Darstellung und Bewertung der zur Aufstellung des Bebauungsplans der Ortsgemeinde Feusdorf, Teilgebiet „Auf den Aachen II“ aus der Offenlage von der Öffentlichkeit und den Behörden und sonstigen Träger öffentlicher Belange eingegangenen Anregungen / Stellungnahmen

Die Beteiligung der Öffentlichkeit gemäß § 3 Absatz 2 Baugesetzbuch (BauGB) wurde vom 04.10.2022 bis einschließlich 04.11.2022 durchgeführt. Im Zeitraum der Beteiligung sind 21 Stellungnahmen eingegangen.

Die Beteiligung der Behörden und sonstigen Träger öffentlicher Belange gemäß § 4 Absatz 2 Baugesetzbuch (BauGB) wurde vom 29.09.2022 bis einschließlich 04.11.2022 durchgeführt. Der Kreisverwaltung Vulkaneifel, der SGD Nord -Regionalstelle WAB- und den VG-Werken wurde jeweils eine Fristverlängerung gewährt. Im Zeitraum der Beteiligung sind 24 Stellungnahmen eingegangen.

Abd 50: Flächenbedarf für einen einseitigen und zweiseitigen Wendehammer für Fahrzeuge bis 10,00 m Länge (3-achsiges Müllfahrzeug)

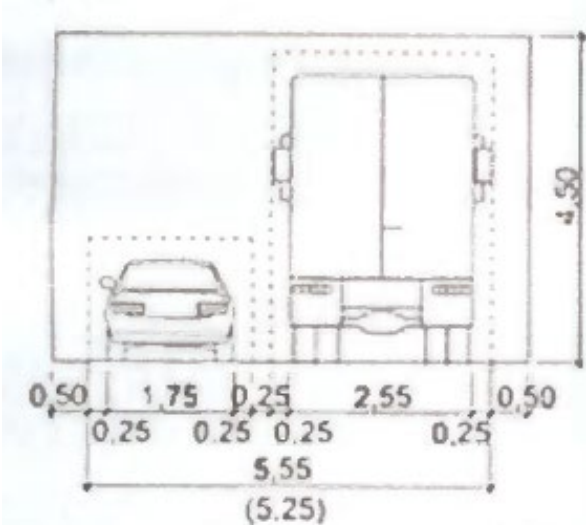
Lfd. Nr.	Stellungnahme	Berücksichtigung	Stellungnahme der Verwaltung
	<u>Erschließungsstraße</u> Die zuleitende Straße „auf dem Faller“ ist lediglich 3,5m breit und erfüllt so nicht die Mindestanforderungen für eine öffentliche Erschließungsstraße, die mindestens die Begegnung einer LKWs mit einem PKW ermöglichen muss. Diese Mindestbreite beträgt 5,55 m.  Die Mindestbreite wäre nur durch Zukauf von Land und weitere Zerstörung einer geschützten Wiese erzielbar. Die Straße wurde erst auf Kosten der Anlieger von „auf dem Faller“ und „Waldfrieden“ aufwändig erschlossen und soll nun bereits wieder zerstört werden? Wie im Gemeinderat bekannt sein dürfte, werden Teile der anliegenden Eigentümer auch dem Ankauf des für die Verbreiterung benötigten Grunds nie zustimmen. Im Einmündungsbereich der Straße im Baugebiet zu „auf dem Faller“ können ebenfalls die Bestimmungen für eine den Anforderungen entsprechende Einmündungstrompete nicht	Beantwortung	Eine verkehrsplanerische Stellungnahme wird für den weiteren Verfahrensgang eingeholt.
